MINISTERSTVO DOPRAVY

Změna č. 1

VL 3 – KŘIŽOVATKY

listopad 2025

SCHÉMA ROZHRANÍ CEMENTOBETONOVÉHO KRYTU A KRYTU Z HUTNĚNÝCH ASFALTOVÝCH VRSTEV

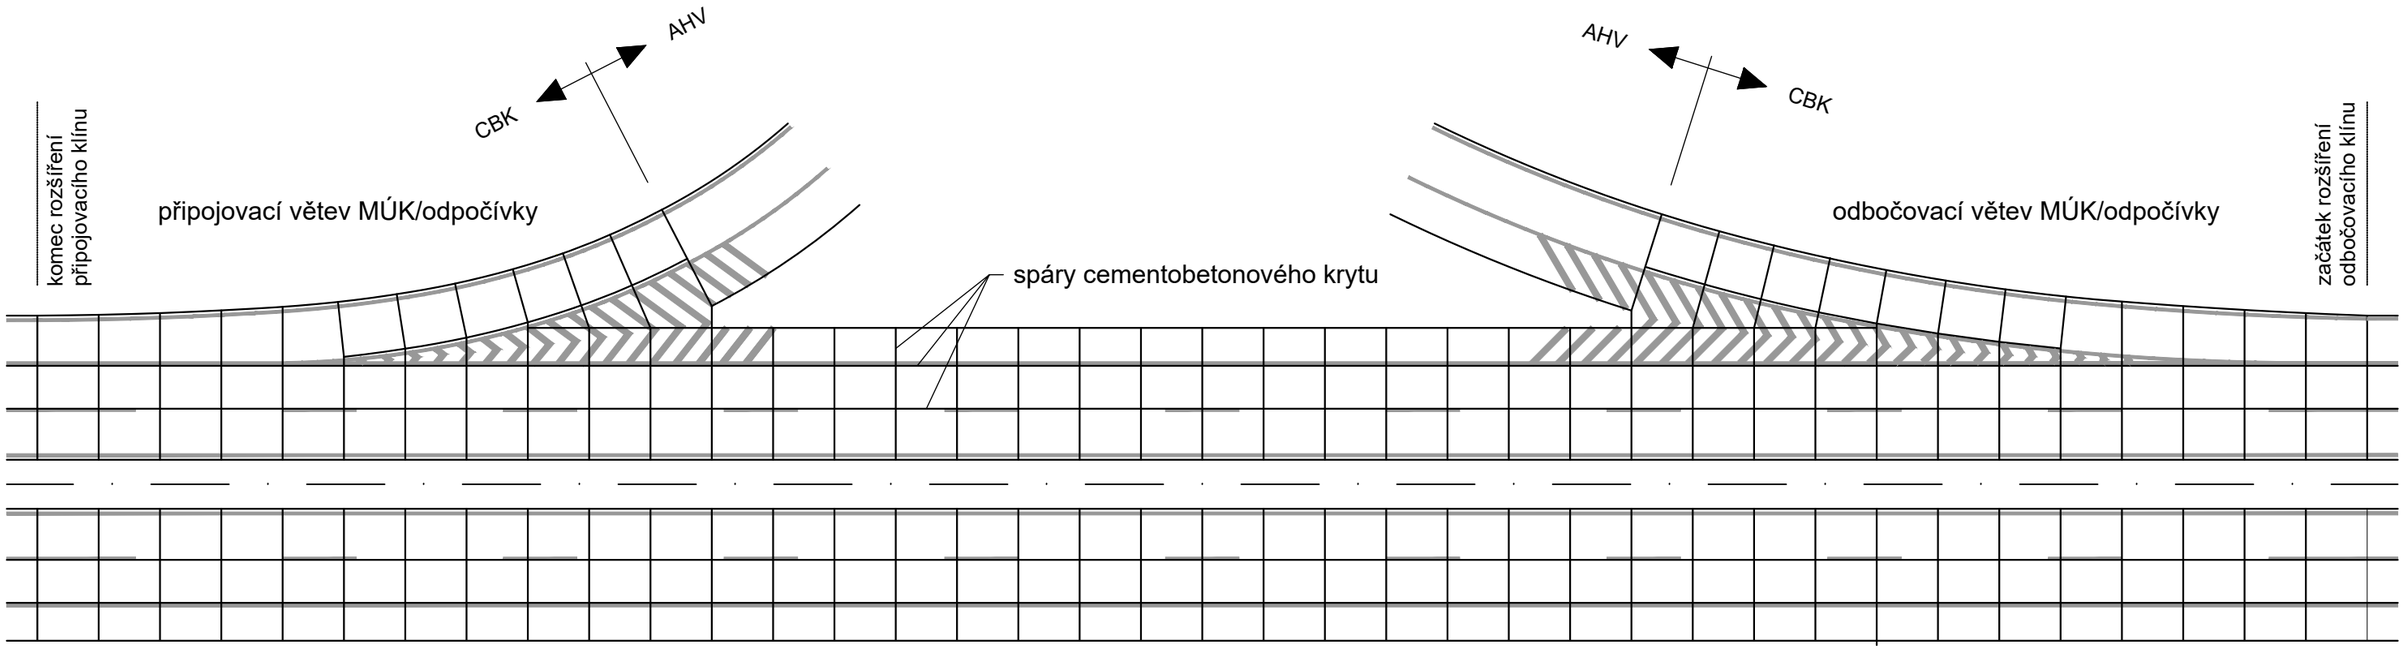
Předmětem změny je úprava vybraných vzorových listů uvedených v části 2 této změny.

Číslo VL	**Název**	datum
3.4	**Mimoúrovňové křižovatky**	
400.3	Rozhraní betonové a asfaltové vozovky	11/2025

Napojení CB krytu na kryt z asfaltových vrstev musí být vždy provedeno tak, aby pracovní spára (styk s krytem z asfaltových vrstev) byla kolmá na osu větve nebo pruhu.

Doporučuje se vyvarovat se deskám s ostrými úhly a deskám se silně zakřivenými tvary (ČSN 73 6123-1).

Velikost desek viz. ČSN 73 6123-1.
